บันทึกเพิ่มเติมต่อท้ายสัญญาก่อสร้าง
สัญญาเลขที่ ๓๒/๒๕๖๘ ลงวันที่ ๒๓ ธันวาคม ๒๕๖๗
(ฉบับแก้ไขเพิ่มเติม ครั้งที่ ๑)

ตามที่สำนักงาน ป.ป.ช. ได้ทำสัญญาจ้างก่อสร้างปรับปรุงอาคาร ๔ ชั้น ๑ สำนักงาน ป.ป.ช. ตำบลท่าทราย อำเภอเมืองนนทบุรี จังหวัดนนทบุรี กับ บริษัท พิชญนนท์ จำกัด เป็นเงินทั้งสิ้น ๘,๔๐๐,๐๐๐.๐๐ บาท (แปดล้านบาทถ้วน) รายละเอียดและเงื่อนไขตามสัญญาจ้างก่อสร้าง เลขที่ ๓๒/๒๕๖๘ ลงวันที่ ๒๓ ธันวาคม ๒๕๖๗ นั้น

เนื่องจากการดำเนินการจ้างก่อสร้างปรับปรุงอาคาร ๔ ชั้น ๑ สำนักงาน ป.ป.ช. ตำบลท่าทราย อำเภอเมืองนนทบุรี จังหวัดนนทบุรี มีความจำเป็นต้องแก้ไขเปลี่ยนแปลงรายละเอียดในสัญญาจ้าง เพื่อให้มีความเหมาะสม สอดคล้องกับข้อเท็จจริงของวัสดุที่มีจำหน่ายในท้องตลาด เหมาะสมกับสภาพพื้นที่ หน่วยงาน และเป็นไปตามหลักวิศวกรรมที่ดี โดยผู้รับจ้างไม่คิดค่าใช้จ่ายในการดำเนินการเพิ่มเติม

03 AREA CODE	A3204 DRAWING NO.	01 REV.	01 REV.	FOR CONSTRUCTION REMARK	20 มี.ค. 2566 DATE	NUTAYAP BY
-----------------	----------------------	------------	------------	----------------------------	-----------------------	---------------

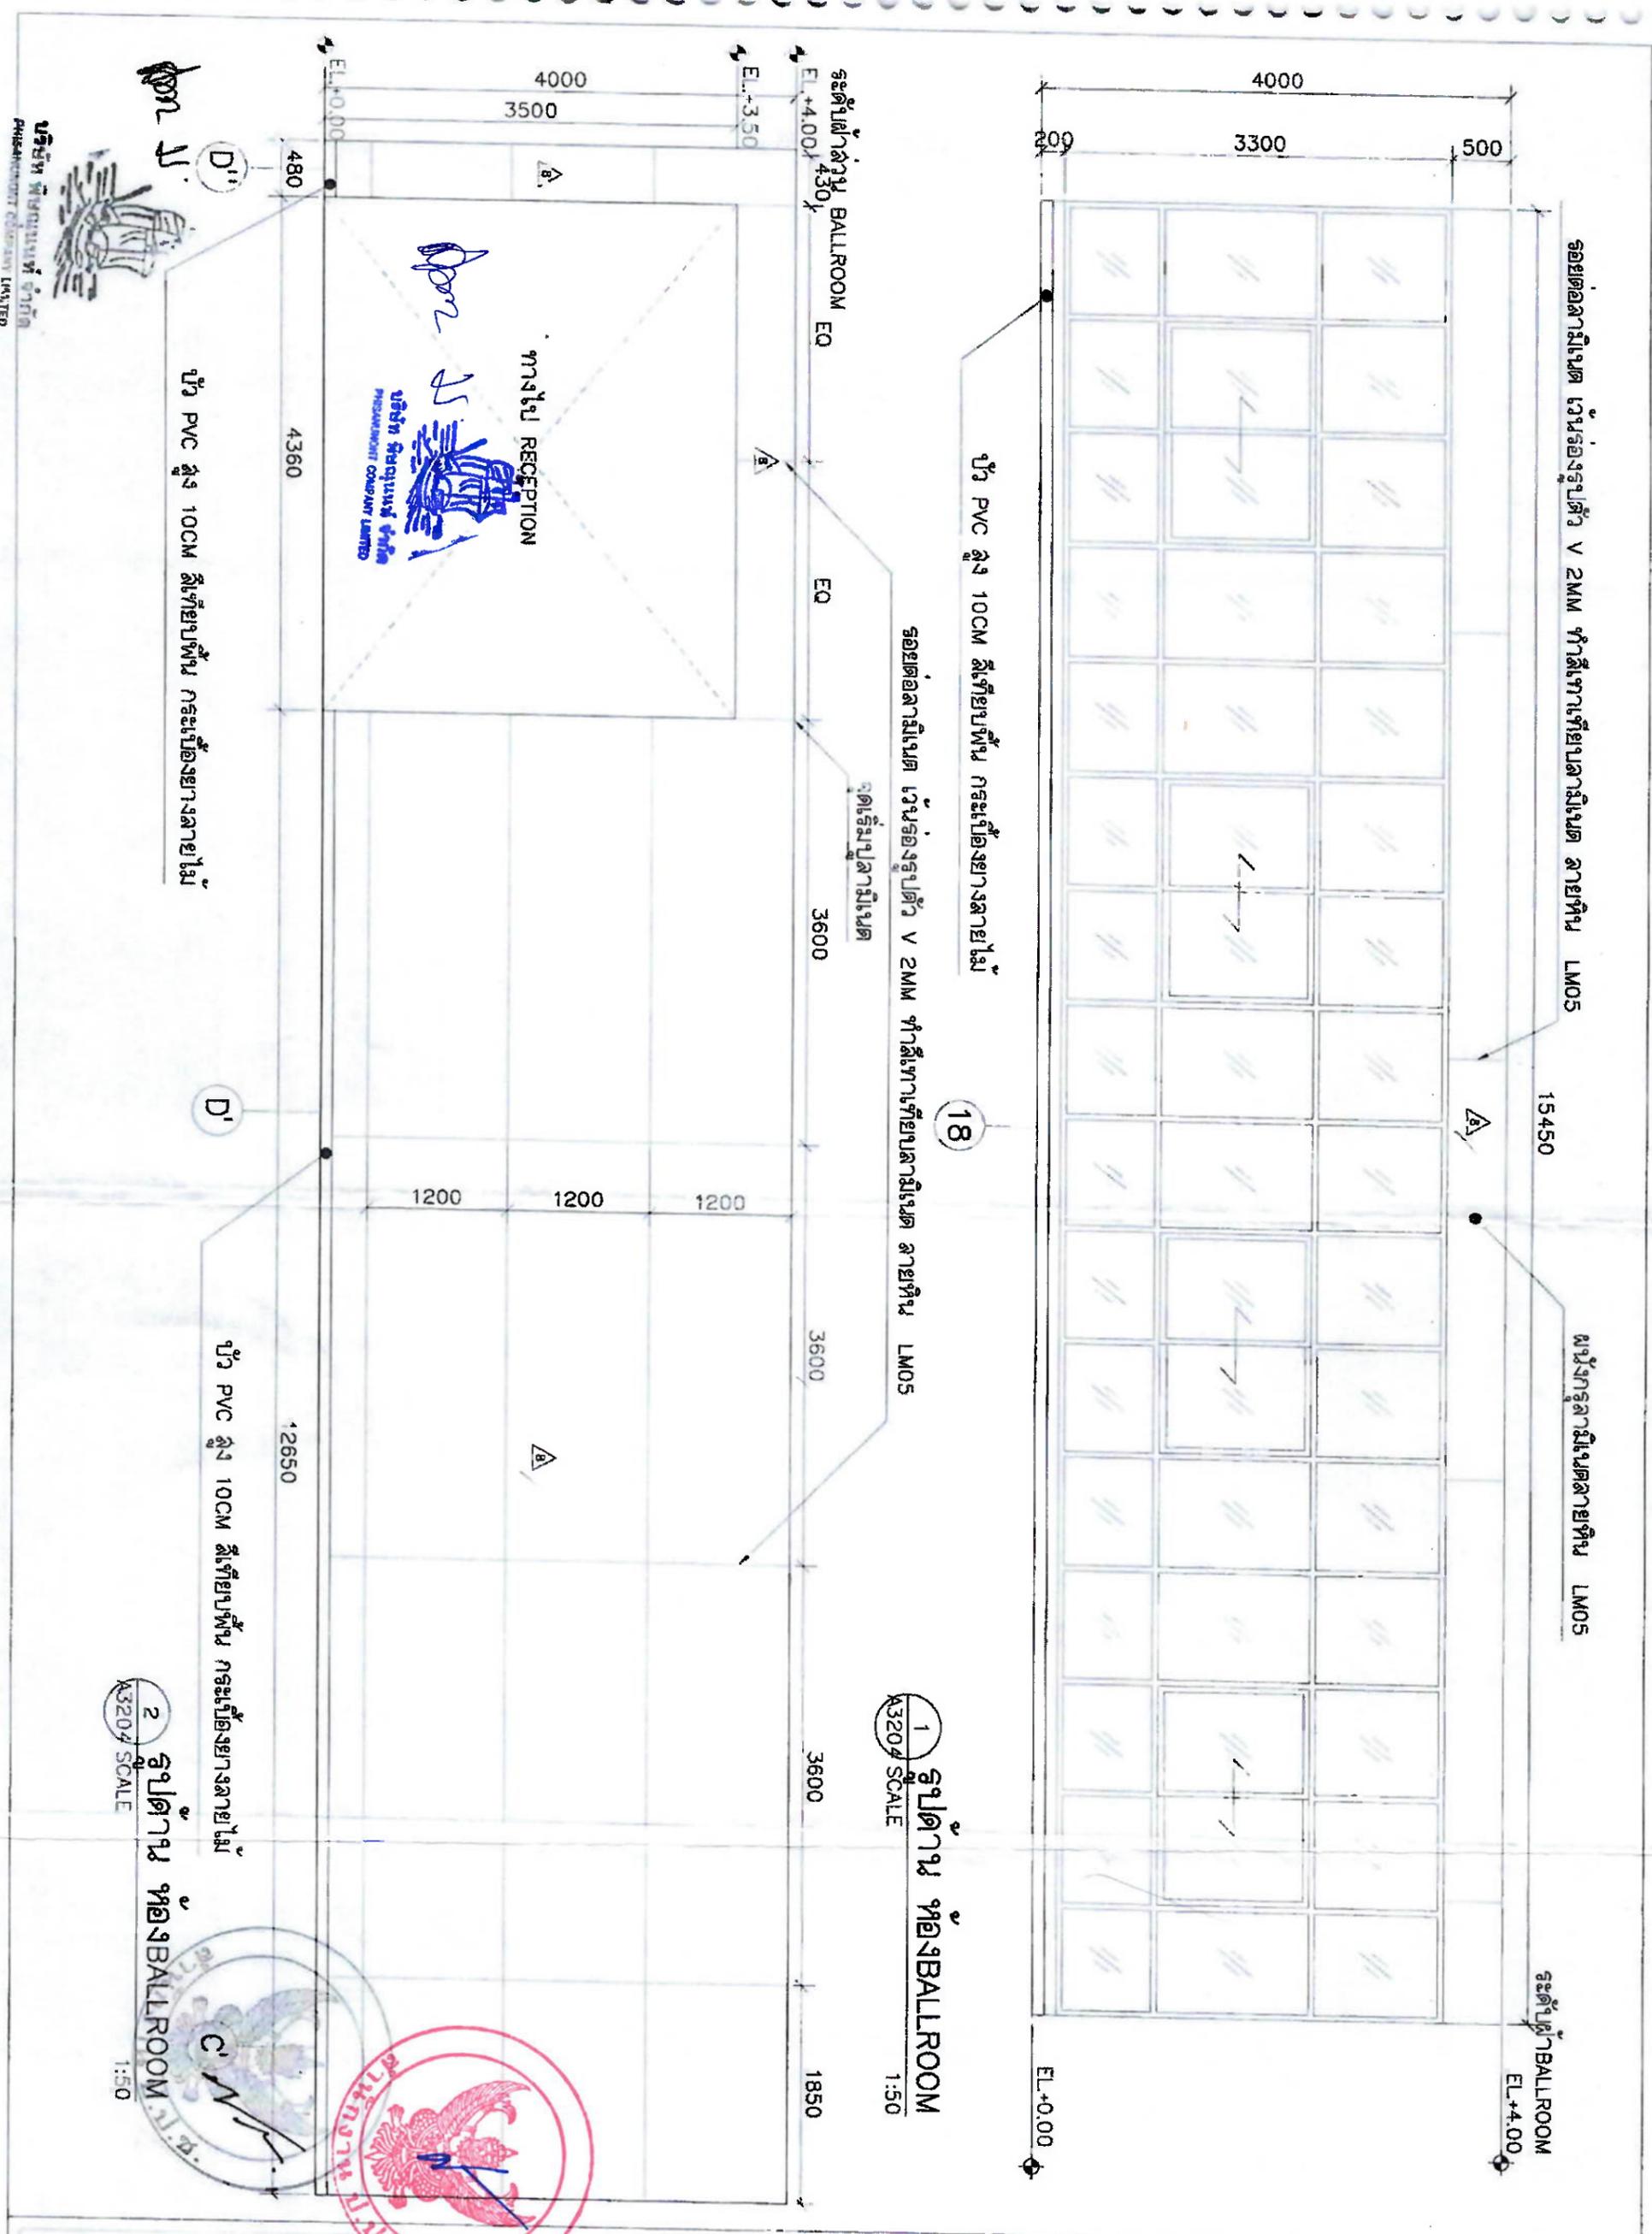
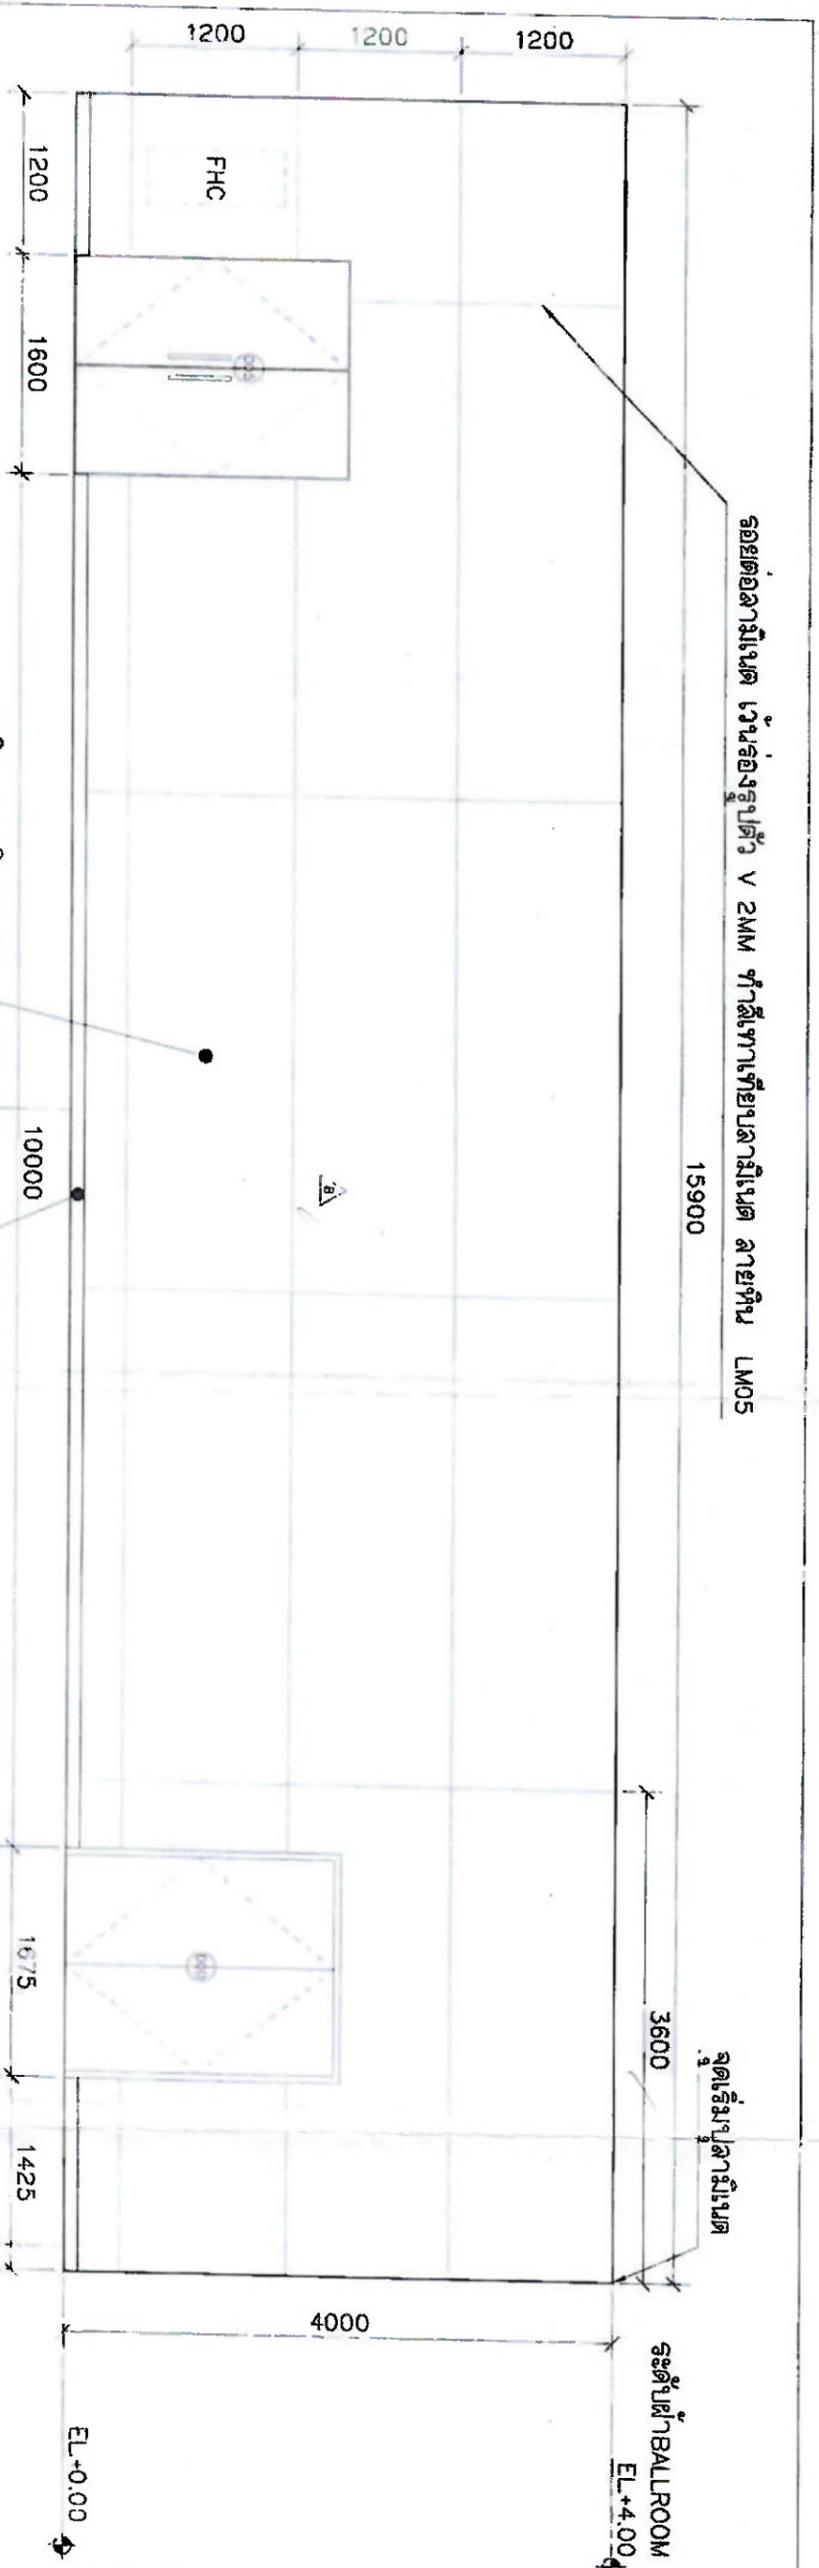
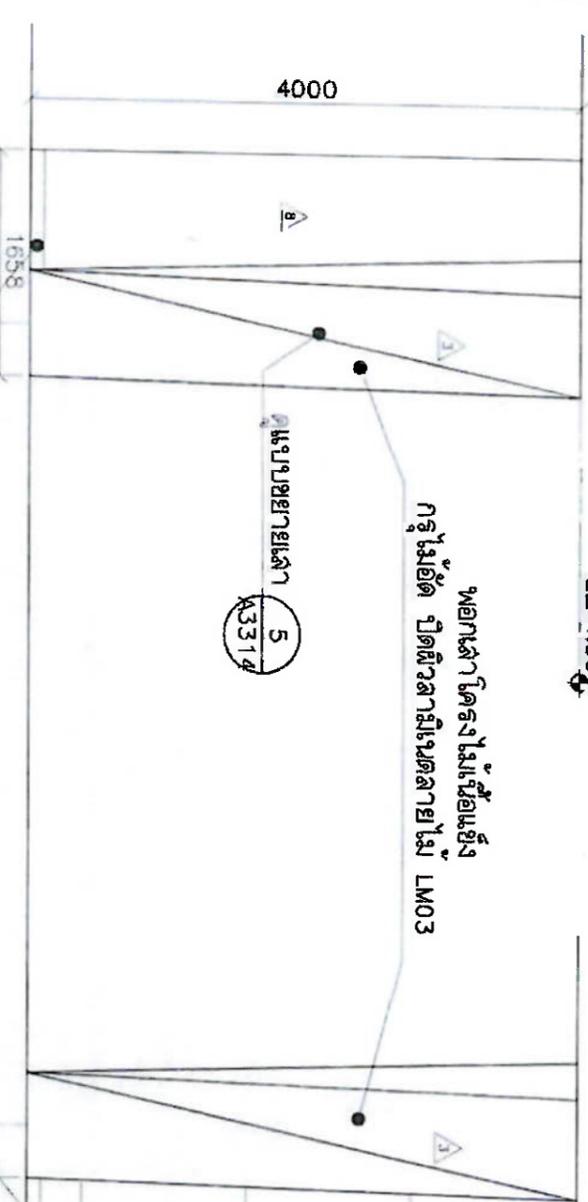
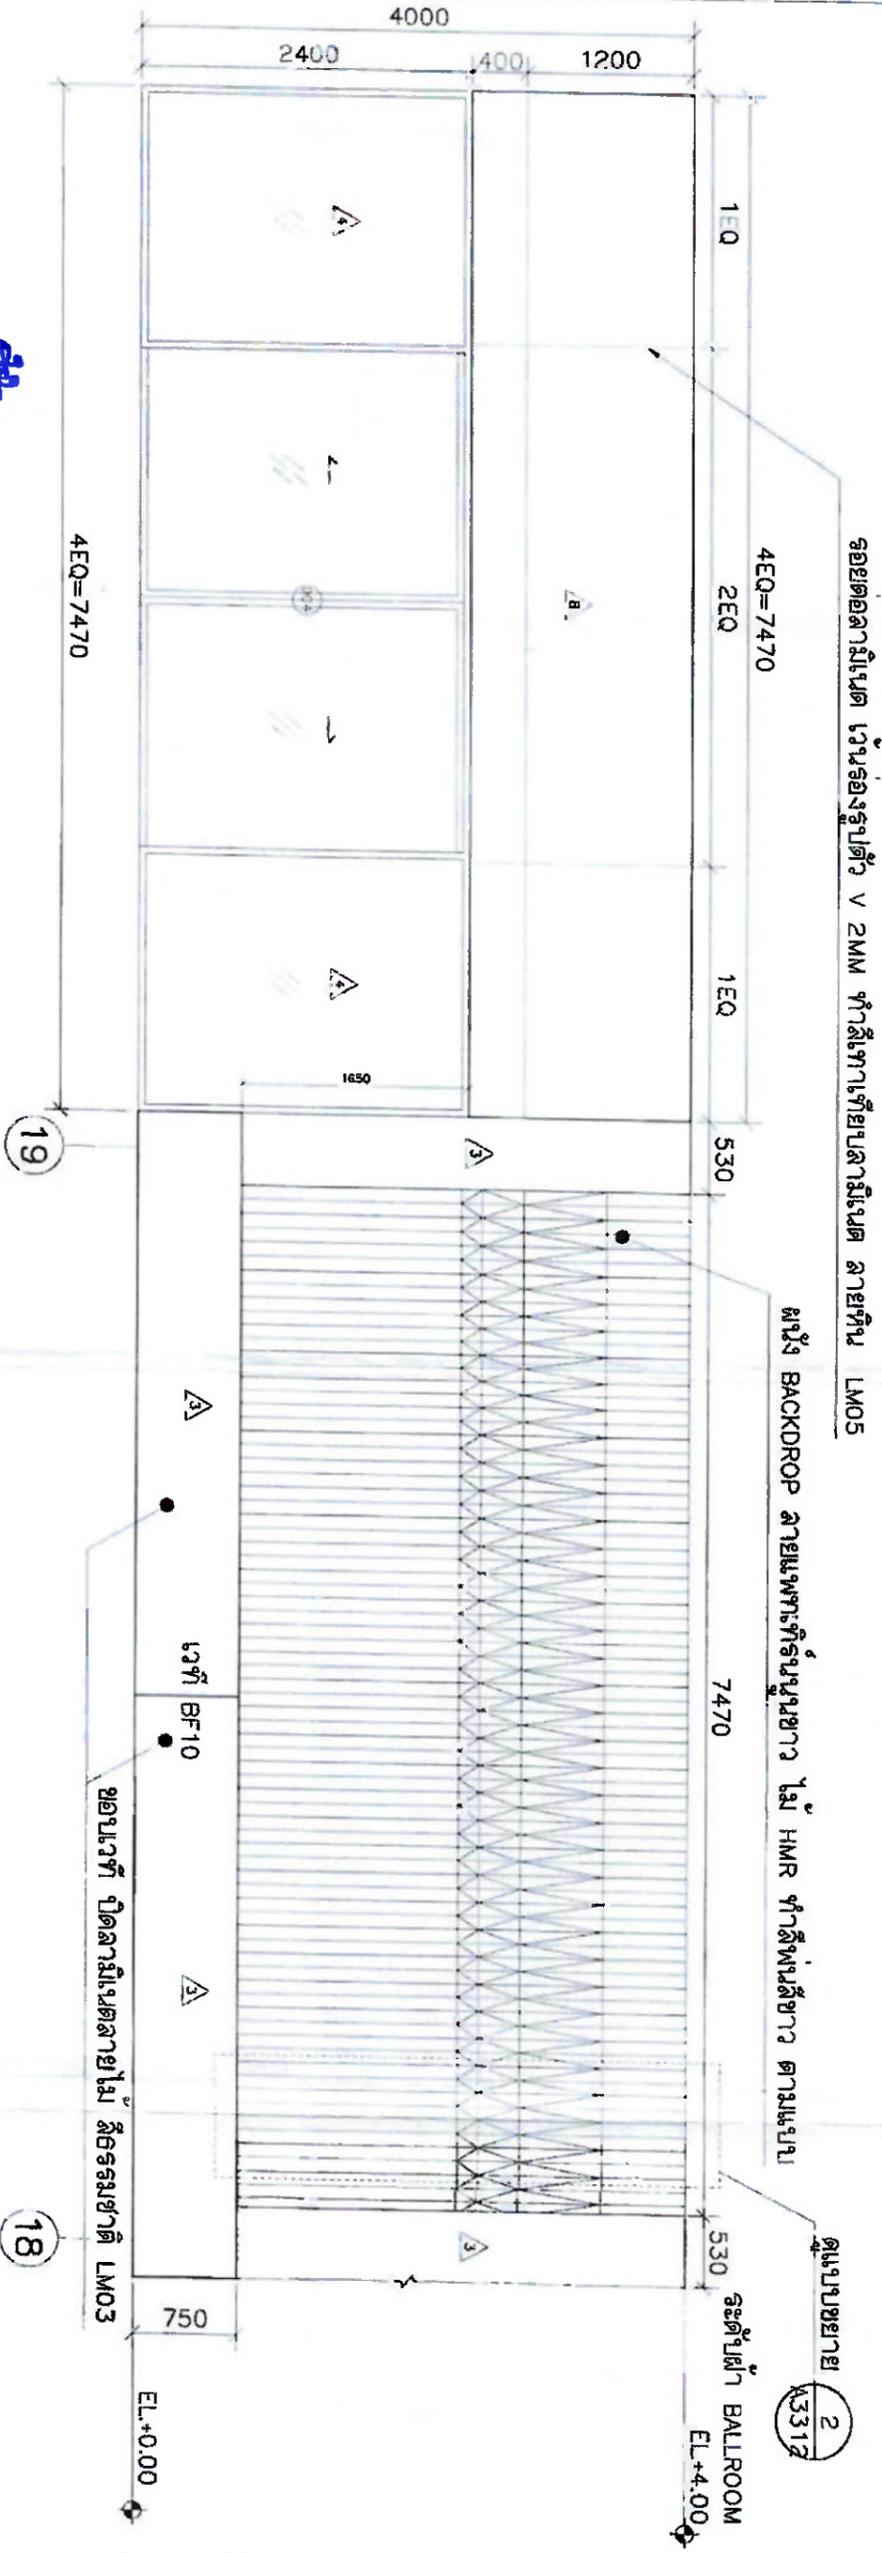
๒. เปลี่ยนแปลง งานผนังไม้ ๘.๘ ติดแผ่นลามิเนตลายหิน LMo๕ ห้อง BALLROOM (แบบ A๓๒๐๔-A๓๒๐๗) จากเดิม ระยะเวลารอยต่อแผ่นลามิเนต ๑,๒๐๐ x ๓,๖๐๐ มิลลิเมตร เปลี่ยนเป็น ระยะเวลารอยต่อแผ่นลามิเนต ๑,๒๐๐ x ๒,๔๐๐ มิลลิเมตร (แบบ Shop drawing งานผนังไม้ ๘.๘ ห้อง BALLROOM)

บริษัท พิษณุพนธ์ จำกัด ได้มีหนังสือที่ PSN ๔๗/๒๕๖๘ ลงวันที่ ๑๘ เมษายน ๒๕๖๘ เรื่อง ขอนำส่ง Shopdrawing งานผนังไม้ ผ.๘ ห้อง BALL ROOM ผู้ควบคุมงานได้ตรวจสอบแล้ว Shop Drawing งานผนังไม้ ผ.๘ ห้อง BALL ROOM ที่ผู้รับจ้างเสนอ ได้ปรับระยะรอยต่อลามิเนตลายหิน LM๐๕ ของผนัง ผ.๘ จากระยะ ๑,๒๐๐ x ๓,๖๐๐ มม. ตามแบบ เป็นระยะ ๑,๒๐๐ x ๒,๔๐๐ มม. เนื่องจากแผ่นลามิเนตที่มีจำหน่ายตามท้องตลาดจะเป็นขนาด ๑,๒๐๐ x ๒,๔๐๐ มม. และสอดคล้องกับสภาพพื้นที่หน้างานจริง เห็นควรอนุมัติให้ใช้ในโครงการได้

รอยต่อลามีเนต ใช้น้องรูปตัว V 2MM ทำสีเทาเทียบลามีเนต ลายหิน LM05
